工程变更通知书 (ECN)

变更申请时间	2024/10/30	项目代码/名称	ZY2248	ECR编号	ECR0019083	变更紧急度	C类
客户名称	福田戴姆勒	提出人	<input checked="" type="checkbox"/> 客户 <input type="checkbox"/> 公司 <input type="checkbox"/> 供应商	ECN编号	ECN0006001		
总成名称	主驾标配靠背泡沫总成/主驾高配靠背泡沫总成/副驾驶座椅靠背泡沫总成/副驾驶座椅靠背泡沫总成			总成件号/QAD号	SHT0016089/SHT0016090/SHT0016196/SHT0016692		
零/部件名称	主驾标配靠背泡沫本体/主驾高配靠背泡沫本体/副驾驶座椅靠背泡沫本体/副驾驶座椅靠背泡沫本体			零/部件件号/QAD号	SHT0016091/SHT0016092/SHT0016693/SHT0016197		
项目阶段	<input type="checkbox"/> PCP 阶段 <input type="checkbox"/> ED 阶段 <input type="checkbox"/> ET 阶段 <input type="checkbox"/> PT 阶段 <input checked="" type="checkbox"/> SOP 阶段			变更零件类型	<input type="checkbox"/> 自制件 <input checked="" type="checkbox"/> 采购件 <input type="checkbox"/> 外协件		
更改类型	<input checked="" type="checkbox"/> 设计 <input type="checkbox"/> 工艺 <input type="checkbox"/> 模具 <input checked="" type="checkbox"/> 夹具 <input type="checkbox"/> 检具 <input type="checkbox"/> 试验\检测方法 <input type="checkbox"/> 原材料 <input type="checkbox"/> 重要二次配套 <input checked="" type="checkbox"/> 其他:

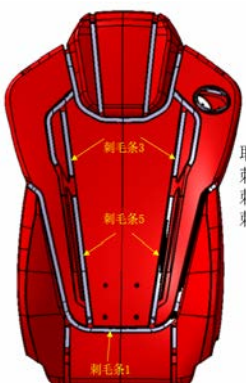
更改原因	<input type="checkbox"/> 改进措施 <input type="checkbox"/> 预防措施 <input checked="" type="checkbox"/> VA/VE <input type="checkbox"/> 客户要求 <input checked="" type="checkbox"/> 其它			是否需提交客户批准	<input type="checkbox"/> 是 <input type="checkbox"/> 否 <input checked="" type="checkbox"/> N/A		
更改等级	<input type="checkbox"/> 级别1		<input type="checkbox"/> 级别2		<input checked="" type="checkbox"/> 级别3		<input type="checkbox"/> 级别4
	较大的更改: 该更改将影响产品的外形、安装或功能		重要的过程更改: 对客户而言该更改有明显的外观变化		对产品成本、库存、质量成本等影响的更改,对客户无直接影响		1. 文件、试验、工作流程等附带的更改 2. 内部流程或工艺更改 该更改对客户、产品成本或库存无影响
变更申请内容	变更申请前: 问题: 靠背发泡刺毛条与面套粘接不牢,易脱开			变更申请后: 解决方案: 将靠背发泡易脱开部分的刺毛条改为钢丝

取消: 刺毛条1 刺毛条3 刺毛条5		增加: 靠背钢丝1 靠背钢丝2 刺毛条11		
是否影响其它项目? (下列填写项目名称)					<input type="checkbox"/> 是		<input checked="" type="checkbox"/> 否
验证\试验方式				<input type="checkbox"/> 样件验证 <input type="checkbox"/> 小批试装 <input type="checkbox"/> 需路试 <input type="checkbox"/> 内部试验 <input type="checkbox"/> 委外试验 <input type="checkbox"/> 客户试验/验证/装车 <input type="checkbox"/> 其他 ()		是否影响制造过程	
						<input type="checkbox"/> 是 <input checked="" type="checkbox"/> 否	
是否影响物流			<input type="checkbox"/> 是 <input checked="" type="checkbox"/> 否		批准后进行更改所需时间		5个工作日
主送单位	研究院各部门、各工厂部门						
发放部门	<input checked="" type="checkbox"/> 制造厂 <input type="checkbox"/> 财务部 <input type="checkbox"/> 前期采购部 <input type="checkbox"/> 营销部 <input type="checkbox"/> 物流 <input checked="" type="checkbox"/> 质量 <input checked="" type="checkbox"/> 前期质量部 <input checked="" type="checkbox"/> 工艺 <input checked="" type="checkbox"/> 产品开发 <input checked="" type="checkbox"/> 供应 <input type="checkbox"/> 其它_____
